DÉSIGNATION: SCHEMA DE PRINCIPE
CARTE ALIMENTATION PREAMPLI

Affectations: AR 1402 — Date: 27/06/00

DESIGNATION : Schéma électrique
Carte Préampli + Alimentation AR 1402

DÉSIGNATION : Schéma electrique carte Amplificateur négatif

DÉSIGNATION : Schéma électrique carte Amplificateur positif

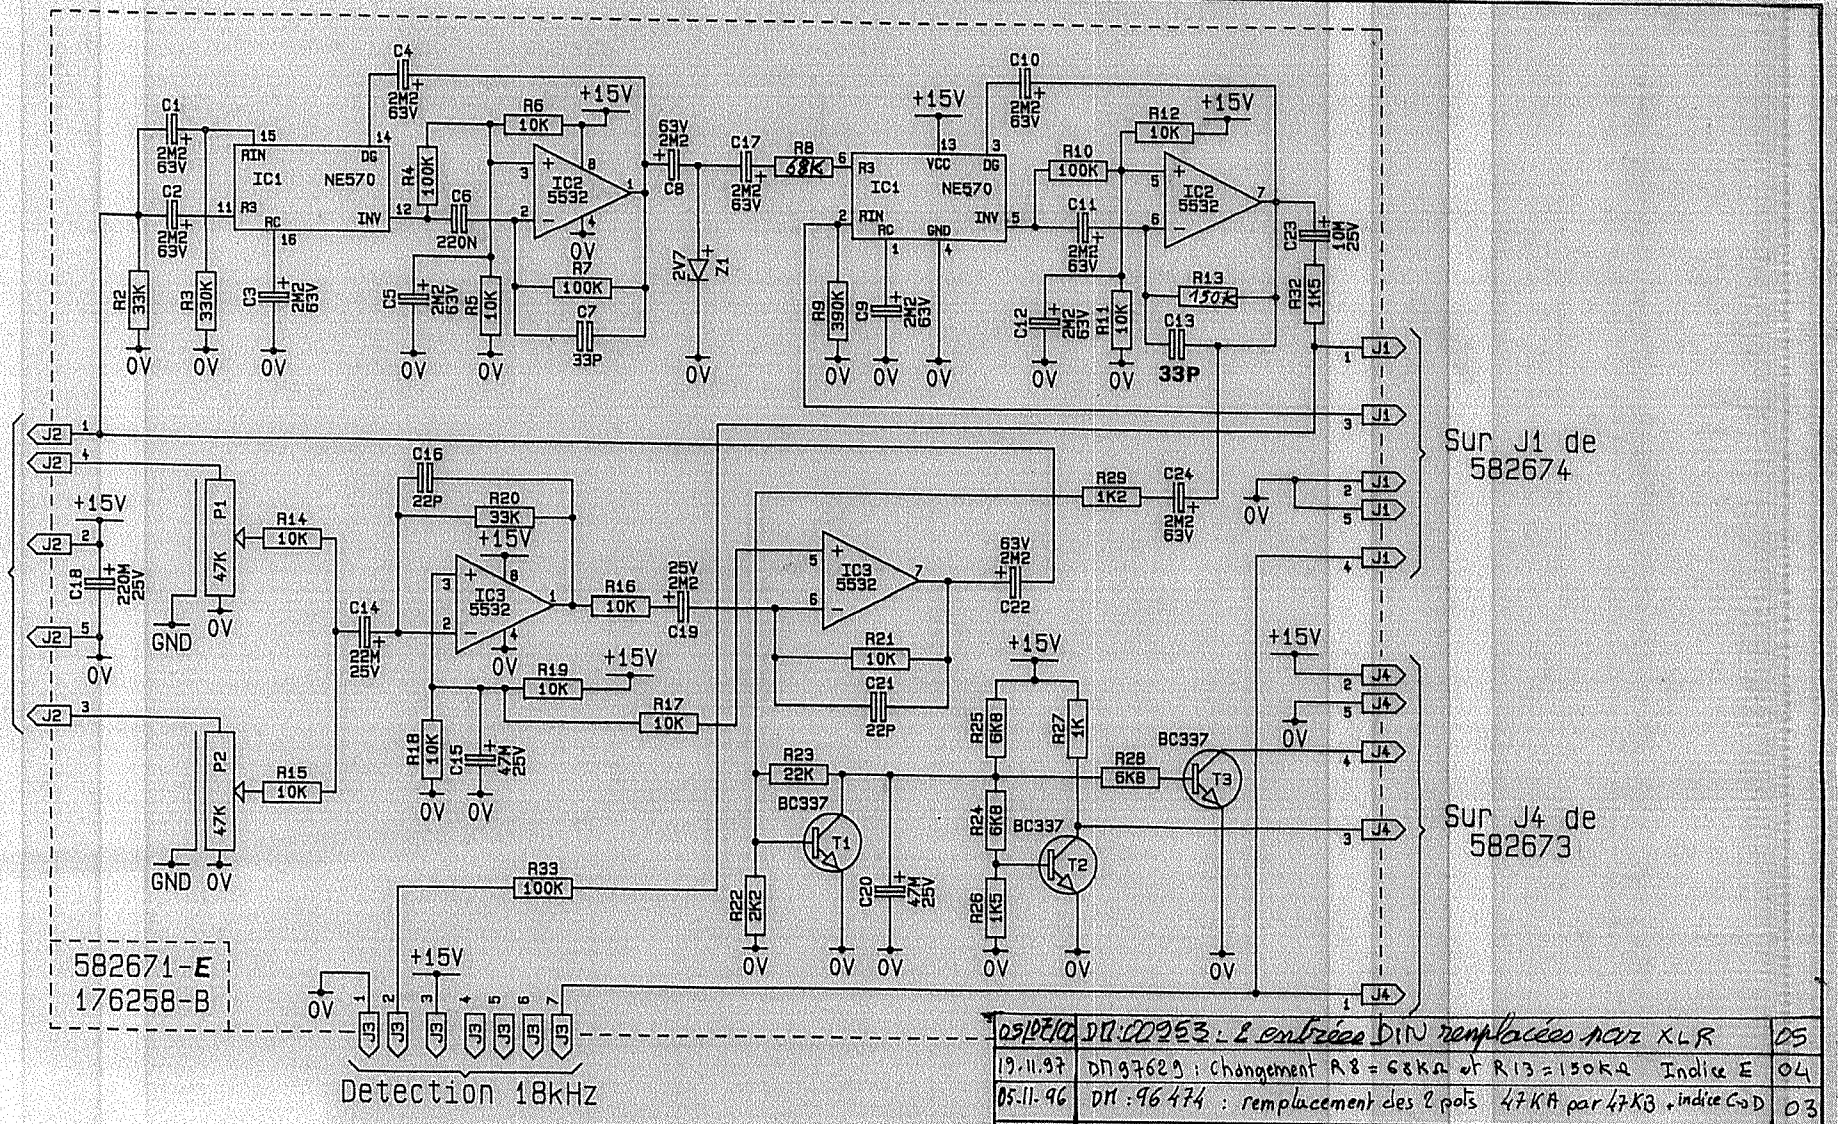
Date	Modifications	Ind
05-10-00	DM 00253 : 2 entrées DIN remplacées par XLR	05
19.11.97	DM 97629 : Changement R8 = 68KΩ et R13 = 150KΩ Indice E	04
05-11-96	DM : 96 474 : remplacement des 2 pots 47KA par 47KB + indice C à D	03
7-6-95	DM 95367 } Supprimer R30 et R31 - Rajouter R33 = 100K Changement des indices - (Problème niveau carte diffusé)	02
9-12-94	DM 94308 } R9 (2K2) 390K / R23 (2K2) 1K2 / C19 (22µ) - 2µ2 / C13 et C7 15pF) = 33pF / Réduction bande passante - 582671 = b	01

DÉSIGNATION : Schéma électrique carte limiteur AR 1402

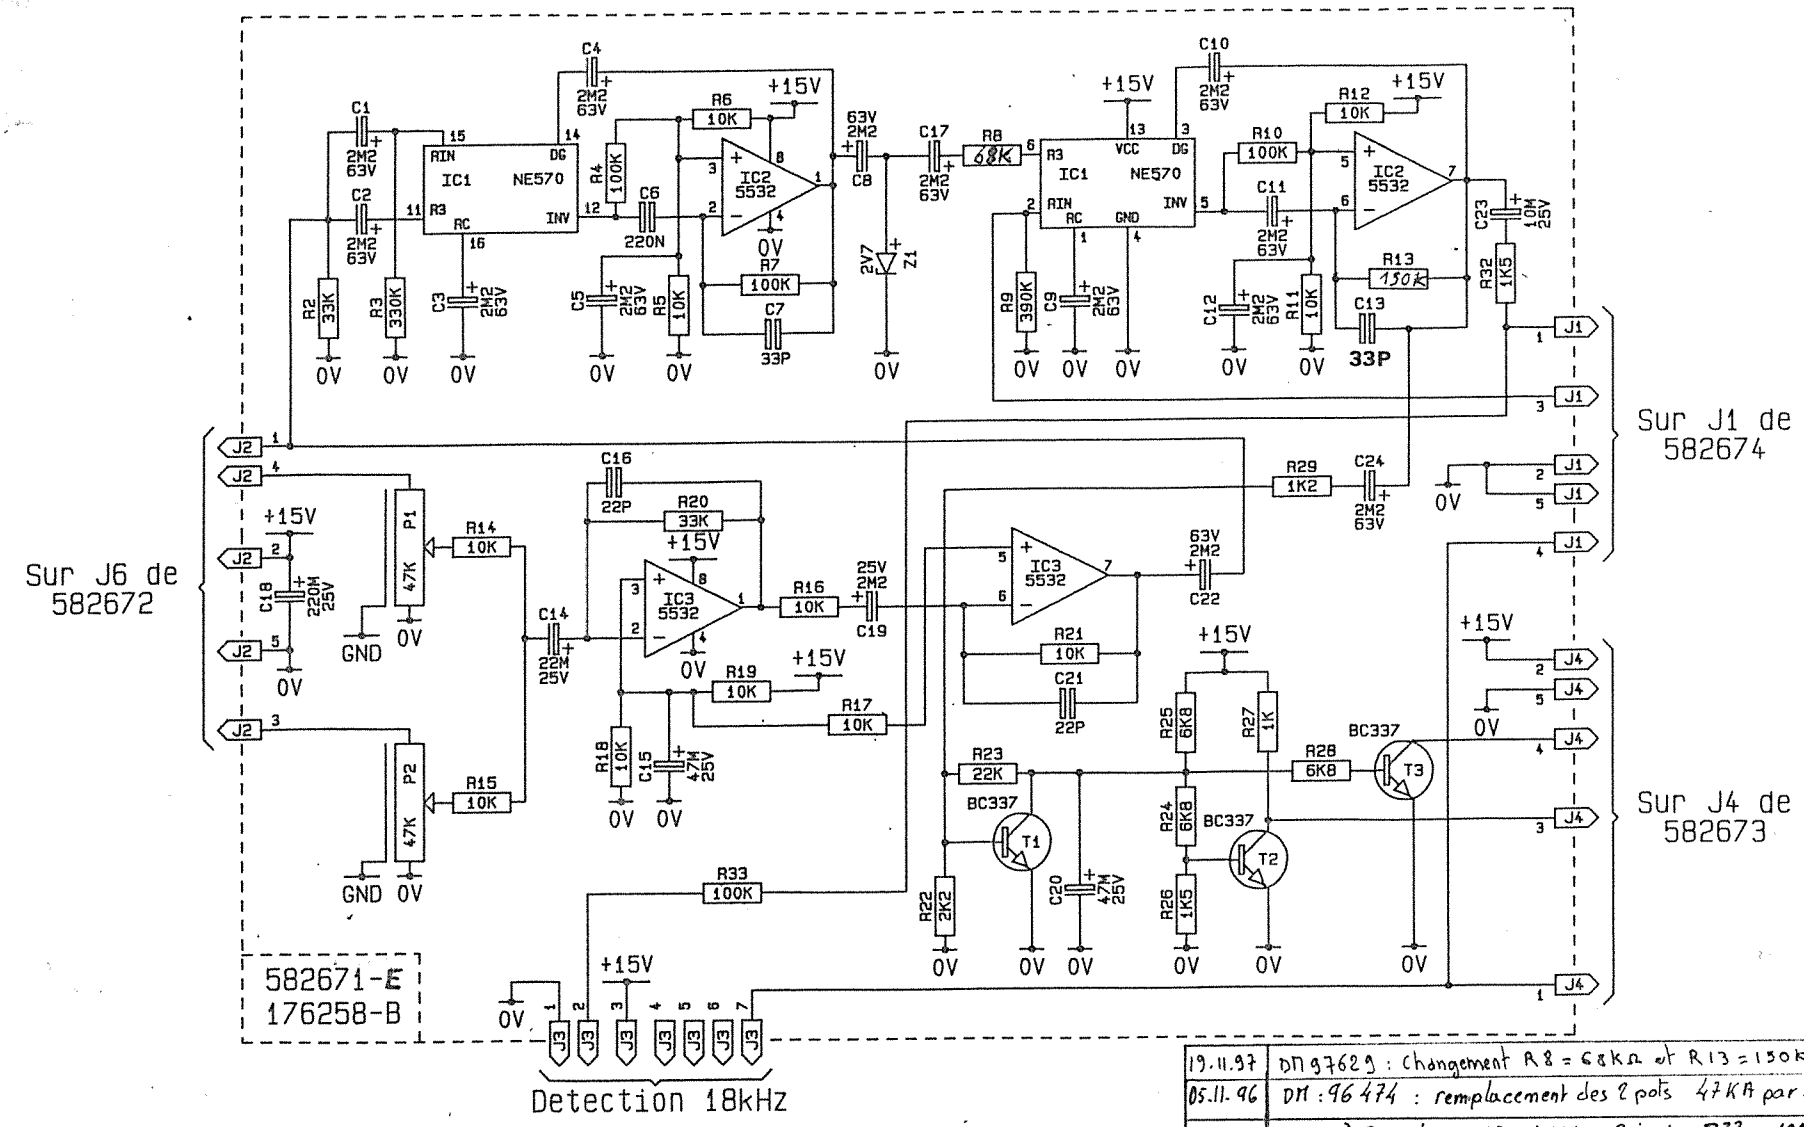
19.11.97	DM 97629 : Changement R8 = 68KΩ et R13 = 150KΩ Indice E	04
05.11.96	DM : 96474 : remplacement des 2 pots 47KA par 47KB , indice C → D	03
7-6-95	DM 95367 } Supprimer R30 et R31 - Rajouter R33 = 100K changement des indices - (Problème niveau carte diffuse)	02
9-12-94	DM 94308 } R9 (2K2) 390K / R29 (2K2) 1K2 / C19 (22p) - 2p2 / C13 et C7 15pF) = 33pF / Réduction bande passante - 582671 = b	01
